Piano Urbano della Mobilità Sostenibile (PUMS) del Comune di Trieste

Fase IV - Approvazione del Piano

Controdeduzioni alle osservazioni al PUMS

Variazioni Ripartizione modale e sul sistema emissivo

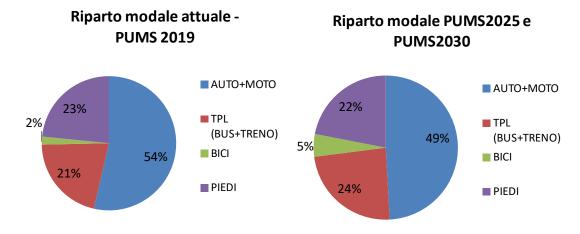
E. Variazioni di Ripartizione modale e del Sistema emissivo e costi del Piano nei 10 anni

1. Variazioni Ripartizione modale

Nel Piano si prevede una modestissima variazione dei mezzi impiegati dai cittadini per la mobilità: in 10 anni l'uso del mezzo Privato diminuirà di pochissimo, passando dal 53,62% al 49,22%, il TPL dal 21,04% aumenterà di poco più di 2 punti percentuali fino al 23,49%, la Bicicletta da 1,97% a 5,12%, la quota dei pedoni è prevista addirittura in diminuzione dal 23,37% al 22,17%

2. Variazioni del Sistema emissivo

Tra 10 anni le emissioni a Trieste previste dal PUMS del Comune (all. 45 cap. 10. STIMA DELLE EMISSIONI pag. 253 tabella) saranno pari a quelle attuali: il consumo di carburante passerà da 83.536 a 83.533ton/anno, l'emissione di Nox da 481 a 780 ton/anno, l'emissione di CO da 888 a 888 ton/anno, l'emissione di PM10 da 34 a 34 ton/anno, l'emissione di PTS da 42 a 42 ton/anno, l'emissione di Co2 da 184.437 a 184.430 ton/anno, quando entro il 2030 – 10 anni, nello stesso arco temporale del PUMS - le emissioni nell'UE devono essere ridotte di almeno il 40% rispetto ai livelli del 1990.

Il PUMS di Trieste è stato accompagnato in tutto il suo percorso pianificatorio dalla costruzione di un rigoroso modello multimodale basato su una dettagliata, e molto ampia, analisi conoscitiva (interviste a domicilio, indagini al cordone, conteggi dei flussi automobilistici, saliti-discesi del TPL urbano, extraurbano e ferroviario, conteggio degli utenti i bici e a piedi).

I valori TARGET sono diretta conseguenza delle azioni di Piano e non possono, né devono assumere, in modo aprioristico, valori assoluti poco realistici e difficilmente perseguibili (tra l'altro la mobilità incide solo per 1/3 sulle emissioni climalteranti). La grande famiglia di indicatori selezionati serve proprio a verificare gli andamenti dei riparti modali (auto, TPL, mobilità attiva), assestando, anche in corso di attuazione del PUMS, le differenti azioni intraprese per una città più sostenibile.

Guadagnare 6 punti percentuali alla sostenibilità (bici +3%, con un utilizzo più che raddoppiati, TPL+3%) in una prospettiva quinquennale di breve-medio periodo (2025).

Un ottimo risultato anche considerando che l'auto scende al 49% (il citato PUMS di Bologna porta al 2030 l'auto al 44%).

Si deve poi considerare che questi risultati, che emergono dall'applicazione di un modello scientifico e sono quindi oggettivi, rappresentano il limite inferiore delle modifiche indotte dal PUMS e ciò in quanto, prudenzialmente e onestamente, sono stati evidenziati solo i risultati di natura "matematica". A questi vanno aggiunti i risultati, attualmente non quantificabili in termini numerici, dei cambiamenti indotti dalle nuove politiche di gestione della mobilità, che costituiscono tuttavia elementi portanti del PUMS, in primis la politica globale della sosta – finalizzata a ridurre la necessità di muovere le auto in sosta notturna incongrua, se non irregolare, e a disincentivare l'uso del "archeggio sotto casa", nonché l'uso dell'auto per compiere brevi tragitti in città, che comporterebbero il pagamento di una tariffa – e, in seconda istanza, gli effetti dell'attuazione progressiva delle Zone 30 in ambito urbano e degli itinerari ciclabili e pedonali, tesi a modificare la mentalità dello spostarsi. Questi effetti potranno essere monitorati e meglio valutati, anche in termini numerici, a valle dell'attuazione dei provvedimenti. Il tutto constatando che a Trieste i movimenti su TPL sono già oggi molto alti.
